**OGGETTO: ID VIP 8008 – Controdeduzione al Parere Negativo del MIC per il progetto in oggetto, rif. MASE.REGISTRO UFFICIALE.ENTRATA.0019088.01-02-2024, protocollo MIC\_SS-PNRR 01/02/2024-0003805-P**

*ID\_VIP 8008 Progetto di un impianto **agrivoltaico**, denominato "Campo Agrosolare Camerelle", di potenza pari a 67 MW e delle relative opere connesse ed infrastrutture necessarie alla connessione alla RTN, da realizzarsi nei Comuni di Ascoli Satriano (FG) e Candela (FG), in località Masseria Leone e Posta Fissa*

## ALLEGATO 1 - CONTRODEDUZIONI CARATTERE TECNICO, VINCOLISTICO, PAESAGGISTICO E AMBIENTALE

Figura 5 – Rappresentazione dell'area AVIC su ortofoto

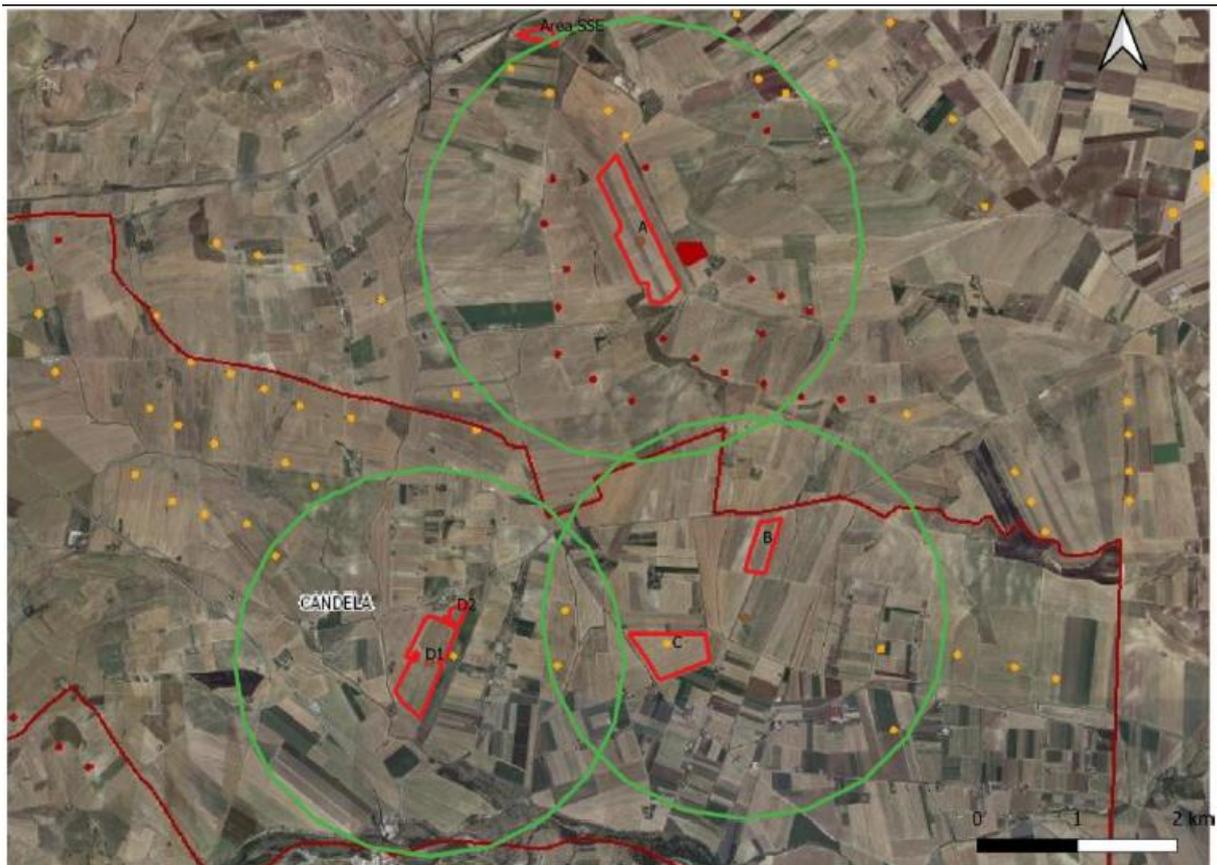
In merito all'osservazione del MIBACT:

*“Gli impatti cumulativi non sono quindi trascurabili con particolare riferimento anche agli impatti della fase di cantiere nel caso altre opere venissero realizzate in contemporanea nell'area in esame. Pertanto, ad esito dell'analisi documentale e delle verifiche effettuate, la Commissione valuta che a titolo di compensazione degli impatti cumulativi sulle componenti Suolo, Biodiversità e Paesaggio dovuti alla possibile presenza di altri impianti FER, per un eventuale esito positivo delle procedure VIA in corso, il progetto debba essere integrato con misure specifiche descritte nelle Condizioni ambientali relative agli aspetti progettuali, alla biodiversità e al paesaggio, nelle Condizioni*

In merito alla valutazione degli impatti nella Zona di Visibilità teorica (con raggio almeno di 3 Km), sono stati considerati gli impatti cumulativi con i seguenti impianti:

**Figura 1 – Carta della Struttura Idrogeomorfologica (componenti geomorfologiche e idrologiche) fonte: webgis SIT Regione Puglia**

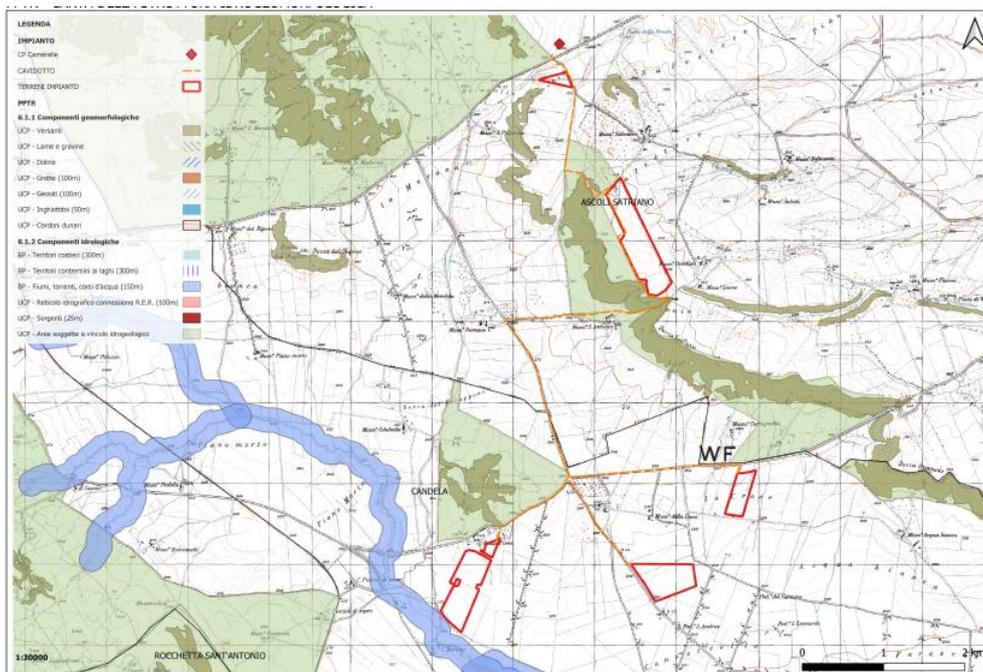
- *“con riguardo alle interferenze con le tutele del PPTR della Puglia, la Soprintendenza ABAP ha rilevato quanto segue: “È presente nell’area subito adiacente a nord dell’impianto, il **Regio Tratturello Candela Montegentile** e un’area definita **Paesaggi rurali**; a 200 m dal lotto di impianto è presente più a nord il **Regio Tratturello Foggia Ascoli Lavello ed il Regio Tratturello Foggia Ordona Lavello** a 2,8 km di distanza dall’impianto. [.....] sono presenti diversi **vincoli idrogeologici** e [.....] a sud sono presenti il **Parco Naturale Regionale del Fiume Ofanto** ed il sito di rilevanza naturalistica **Valle Ofanto - Lago di Capaciotti**. Oltre a diverse aree destinate a **prati e pascoli naturali, a boschi lungo il fiume Ofanto**, a formazioni arbustive in evoluzione naturale, **gli impianti sono chiaramente visibili da strade a valenza paesaggistica nell’area buffer ed intercettano con visuali per aree ad alta e media visibilità, oltre a una rete di siti storico-culturali all’interno dell’area vasta. ....”***

- Per quanto riguarda la **Struttura Idrogeomorfologica**– **le aree di progetto non intersecano aree di tutela** mentre **il cavidotto interseca in alcuni punti aree caratterizzate da UCP** (Ulteriori Contesti Paesaggistici) dei versanti con pendenza 20% e UCP aree soggette a vincolo idrogeologico a sud dell'area A e lungo alcune strade (strada vicinale e strada S.P. 97). **In base alle NTA del PPTR la realizzazione del cavidotto risulta coerente e compatibile con le misure di salvaguardia e utilizzazione e con gli indirizzi previsti.**

Figura – Aree di intervisibilità (1:bassa, 2:media, 3:alta) nella Zona di Visibilità Teorica (buffer 3 km)

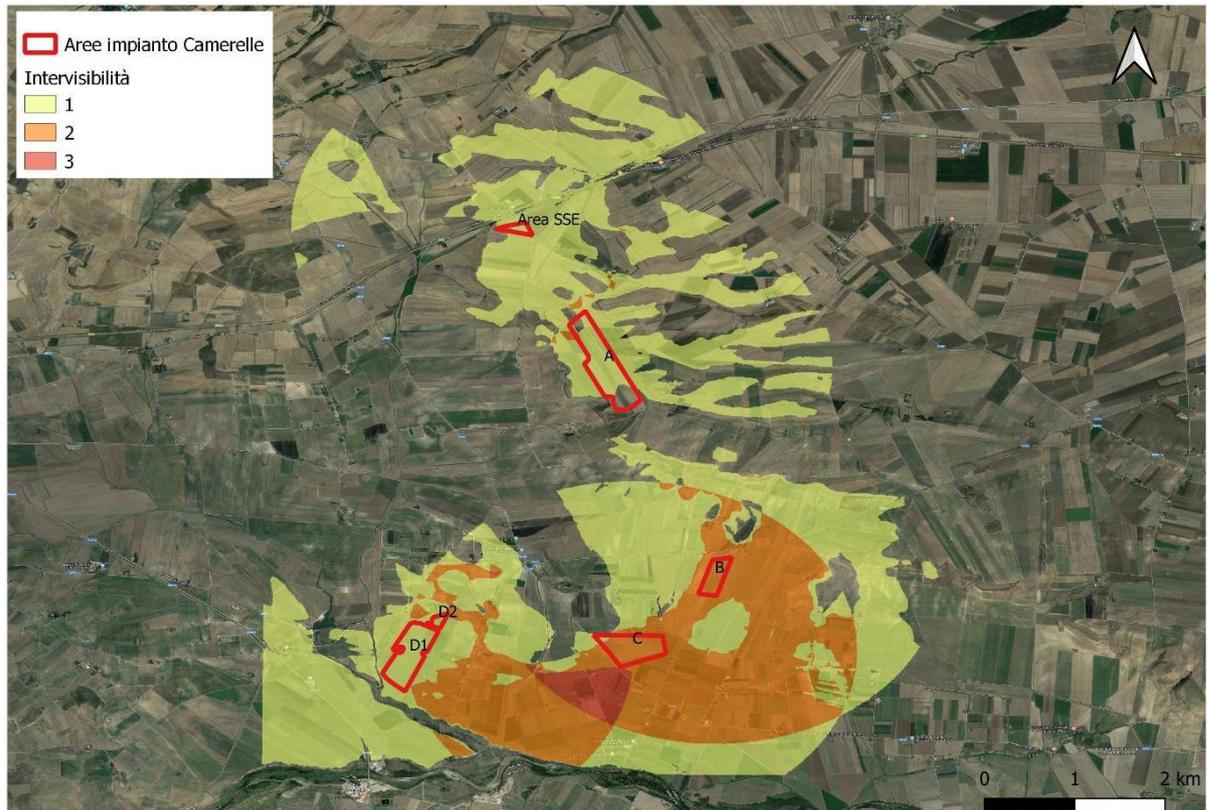
Relativamente al commento sulle **Linee guida impianti FER del PPTR**:

“In riferimento allo l’Obiettivo strategico 10 - Definire standard di qualità territoriale e paesaggistica nello sviluppo delle energie rinnovabili del PPTR e i relativi obiettivi specifici e “Linee guida sulla progettazione e localizzazione di impianti di energia rinnovabile” individuano un approccio alla localizzazione di tali impianti al fine di rendere coerente lo sviluppo delle energie rinnovabili sul territorio con la qualità e l’identità dei diversi paesaggi della Puglia (obiettivo specifico 10.2), proponendosi di disincentivare la localizzazione di centrali fotovoltaiche a terra nei paesaggi rurali, di incentivare la distribuzione diffusa sulle coperture e sulle facciate degli edifici, privilegiando l’autoconsumo dei privati e delle aziende agricole, di favorire la concentrazione degli impianti eolici e fotovoltaici e delle centrali a biomassa nelle aree produttive pianificate.

In merito alla **compromissione degli orizzonti visivi persistenti del PPTR** si segnala che l'impianto non risulta visibile dai centri di Ascoli Satriano e Candela, distanti 9 km. È stata effettuata un'analisi sulle visuali paesaggistiche scegliendo i punti maggiormente critici, in relazione anche alla presenza di altri impianti FER presenti nell'area oggetto di studio. L'analisi è stata effettuata con un raggio di 3 km, anche perché tale valore è indicato anche dalle linee guida della Regione Puglia come Zone di Visibilità Teorica, interno ai punti di osservazione, la distanza è compatibile con la percezione visiva dell'impianto, assumendo che ad una distanza superiore ai 2,5 km, pure in condizione di perfetta visibilità non sia più possibile percepire visivamente l'impianto, soprattutto in termini di contrasto visivo con l'ambiente circostante.

Per l'analisi di intervisibilità è stato utilizzato il DTM della Regione Puglia che ha una precisione di 5m. L'altezza dell'osservatore è stata assunta pari a 2m.

Occorre precisare che l'analisi è stata condotta tenendo conto esclusivamente della morfologia del terreno e non ha tenuto conto della schermatura della vegetazione o della presenza di edifici che avrebbero potuto ridurre la visibilità dal punto di osservazione. Sicuramente tale analisi è cautelativa rispetto alla realtà e pertanto per verificare il risultato ottenuto occorrerebbe incrociare le informazioni con il rilievo in campo. I punti di osservazione scelti nell'analisi dell'intervisibilità sono stati poi ripresi nella ricognizione fotografica: in particolare si tratta di punti lungo la SP90, SP95, SP91 ed SP97. La rete stradale presente all'interno dei 3 Km non ricade all'interno di strade paesaggistiche o panoramiche ma una semplice viabilità principale con le strade Provinciali 95, 91, 97 dove quindi si è ritenuto opportuno fare tali valutazioni.

Si riporta nella figura successiva il risultato ottenuto dall'analisi della intervisibilità.

Le aree maggiormente visibili, come risulta anche dalla ricognizione fotografica sono l'area B e C dalle strade SP97 ed SP91. Le altre aree hanno una visibilità bassa.

Dall'analisi emerge che l'impianto risulta avere **una visibilità bassa per le aree A e D e media per le aree B e C**, come peraltro confermato dalla ricognizione fotografica. Quanto ottenuto risulta abbastanza verificabile negli scatti riportati nella relazione specialistica sugli impatti cumulativi, e riportati di seguito per comodità.
